Keuringsverslag van een elektrische laagspanning- en zeer lage spanningsinstallatie

NIET CONFORM

Straatnaam Ortar De Pauwstraat
Huisnummer 52
Busnummer
Postcode 3080
Gemeente TERVUREN
Land België

Controlebezoek van een oude huishoudelijke elektrische installatie van een wooneenheid bij verkoop op vraag van de verkoper volgens (KB 08/09/2019) - AREI Boek 1- 8.4.2. en 8.2.1. en 4.2.4.3.

Afbeelding schakel- en verdeelbord:

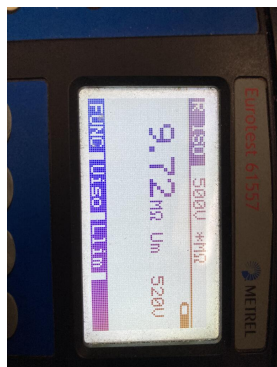
Visueel nazicht (algemeen)	NOK	Directe aanraking	NOK	Indirecte aanraking	NOK
Aansluitingen	OK	schema in bijlage door Aceg vzw	OK		
Equipotentiale verbindingen	niet van toepassing	Doorsnede geleiders	OK		
Continuïteit	NOK	Verlichting / toestellen	NVT
